**AVIS RELATIF À LA PROTECTION
CONTRE LES EVENTUELS EFFETS NOCIFS ET NUISANCES
PROVOQUÉS PAR LES RAYONNEMENTS NON IONISANTS
GÉNÉRÉS PAR DES ANTENNES ÉMETTRICES STATIONNAIRES**

Commune : RENDEUX - Exploitant : PROXIMUS

Référence exploitant : 84RDU_0

Rapport n° 970 / 2025

Figure 1 : Vue en plan des lieux de séjour et des points de contrôle

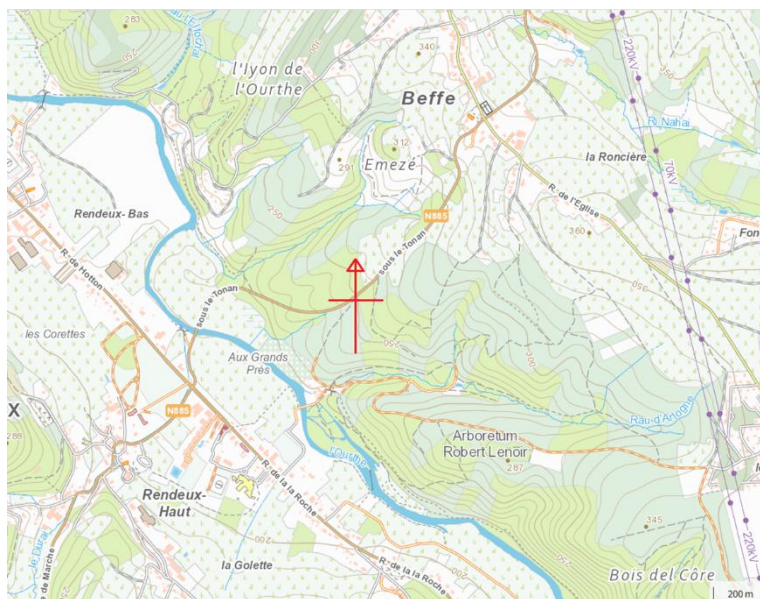
En ce qui concerne les antennes de l'installation mentionnées dans le tableau 1, la distance maximale à laquelle la limite pourrait être atteinte, à l'extérieur, est égale à 91,9 m. S'il n'y a pas de LS à une distance inférieure, les antennes respectent forcément la limite d'immission.

Dans le cas des LS situés à l'intérieur des bâtiments, une atténuation d'obstacle est prise en compte et il en résulte que la distance maximale à laquelle la limite pourrait être atteinte se réduit à 65,3 m.

Les résultats de l'évaluation décrite au paragraphe 4 indiquent que les antennes émettrices stationnaires de l'installation faisant l'objet du présent avis ne produisent pas, dans un lieu de séjour, un rayonnement électromagnétique maximum supérieur aux limites fixées à l'article 4 du décret.
